**Réponses aux  
questions et  
commentaires du  
MELCC – 4<sup>e</sup> série**

Réalisation d'une voie ferroviaire contournant le centre-ville de la ville de Lac-Mégantic sur le territoire des municipalités de Nantes, Lac-Mégantic et Frontenac

Le présent document, intitulé Réponses aux questions et commentaires du MELCC – 4e série, a été préparé par *Stantec Experts-conseils ltée* (« Stantec ») pour le compte de *la ville de Lac-Mégantic*. Toute utilisation de ce document par une tierce partie est strictement défendue. Le contenu de ce document illustre le jugement professionnel de Stantec à la lumière de la portée des facteurs limitatifs énoncés dans le document ainsi que dans le contrat entre Stantec et le Client. Les opinions exprimées dans ce document sont fondées sur les conditions et les renseignements qui existaient au moment de sa préparation et ne sauraient tenir compte des changements subséquents. Dans la préparation de ce document, Stantec n'a pas vérifié les renseignements fournis par d'autres (Ville de Lac-Mégantic, Transport Canada, Aecom et autres). Toute utilisation de ce document par un tiers engage la responsabilité de ce dernier. Ce tiers reconnaît que Stantec

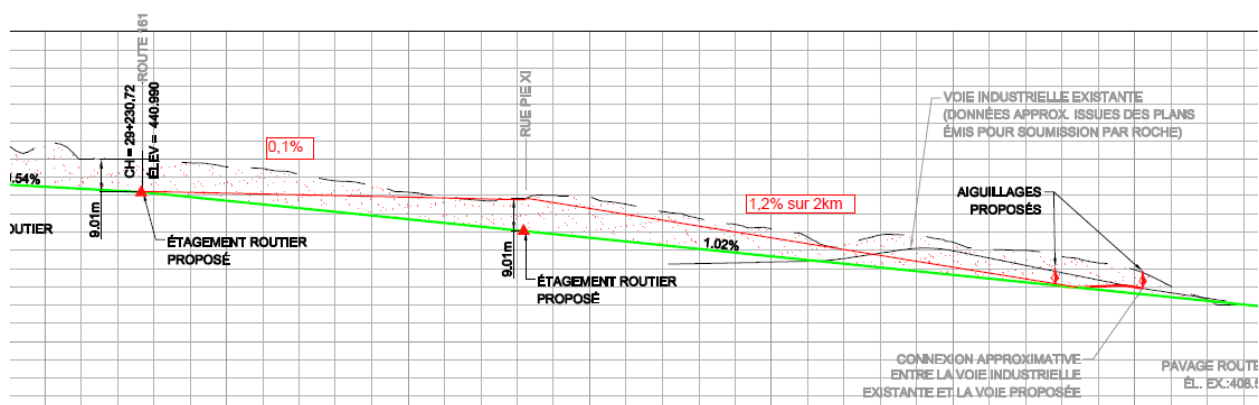
Considérant que l'acceptabilité sociale du projet est une composante importante de l'acceptabilité environnementale, l'initiateur pourrait-il optimiser davantage la variante 2C afin d'en réduire les coûts? Est-il possible d'envisager de ne pas construire d'étagement routier au niveau de la rue Pie-XI tel qu'il est considéré pour la variante 2 ou de diminuer le volume des déblais en tolérant une pente maximale un peu plus prononcée quoique toujours inférieure à la pente maximale de la variante 2?

Faisant suite à l'annonce du tracé retenu de la voie de contournement à Lac-Mégantic par les Premiers Ministres Trudeau et Couillard le 11 mai 2018, les municipalités de Lac-Mégantic, Nantes, et Frontenac ont demandé que deux variantes supplémentaires (2Bi et 2Ci) soient analysées. Pour ce qui concerne la variante 2Ci seulement, celle-ci a été élaborée et discutée lors de la rencontre des municipalités du 29 mai 2018. L'objectif de la variante 2Ci qui a été analysée à la demande de la municipalité de Nantes après avoir constaté les résultats de la variante 2C, était de réduire les coûts d'un tracé passant au nord de la route 161 de manière à rencontrer les attentes budgétaires annoncées par les gouvernements.

La variante 2Ci correspondait alors à la version optimisée de la variante 2C, soit en suivant un tracé légèrement modifié pour se marier davantage au terrain naturel et ainsi limiter les coûts associés au terrassement et aux ponts d'étagement requis aux croisements avec la rue Pie-XI, 10<sup>e</sup> Rang et la route 161. Les coûts de construction de la variante 2Ci sont semblables aux coûts de la variante 2 retenue. Cependant, tel déjà mentionné, la variante 2Ci n'a pas été retenue par les gouvernements pour des raisons de sécurité.

Ce que demande le MELCC est que les concepteurs retournent à leur table à dessin pour trouver une toute nouvelle variante qui puisse conserver les ponts d'étagement de la route 161 et du 10<sup>e</sup> Rang puisque c'est plus sécuritaire que des passages à niveau, mais sans le pont d'étagement prévu à la

rue Pie-XI afin de diminuer les coûts (-6 M\$ approx.). Cependant, l'aménagement d'un passage pour piétons et cyclistes n'est pas possible avec une tranchée importante, tel qu'expliqué dans la réponse de la question 4-13.

- Diminuer les déblais et donc les coûts, ce qui constitue à augmenter les pentes, mais tout en ne dépassant pas l'inclinaison acceptée pour le tracé retenu, soit 1,15 %. Il faudrait alors remonter suffisamment le profil pour être en mesure d'aménager un passage à niveau pour piétons et cyclistes au croisement avec la rue Pie-XI. Cependant, en conservant l'alignement de la variante 2C et en modifiant le profil pour être au niveau du TN à Pie-XI, et aux mêmes élévations à la route 161 et au 10<sup>e</sup> Rang (ponts d'étagement), nous obtenons approximativement une pente de 1,2 % entre le parc industriel et la rue Pie-XI. Ce qui n'est pas acceptable.

En conclusion, la variante 2Ci correspond à la version optimisée de la variante 2C qui respecte l'envergure des coûts annoncée par les gouvernements. Cependant, la variante 2Ci n'a pas été retenue par les gouvernements pour les raisons citées à maintes reprises. Si une variante supplémentaire devait être analysée et puisse inclure les ponts d'étagement de la route 161 et du 10<sup>e</sup> Rang et un passage à niveau pour piétons et cyclistes à la rue Pie-XI (acceptabilité sociale de la coupure du lien nord-sud) et qui diminuerait par le fait même les coûts de terrassement, cette variante aurait inévitablement des coûts supérieurs aux coûts du tracé retenu et une pente longitudinale supérieure à la pente de 1,15 % tolérée pour le tracé retenu.
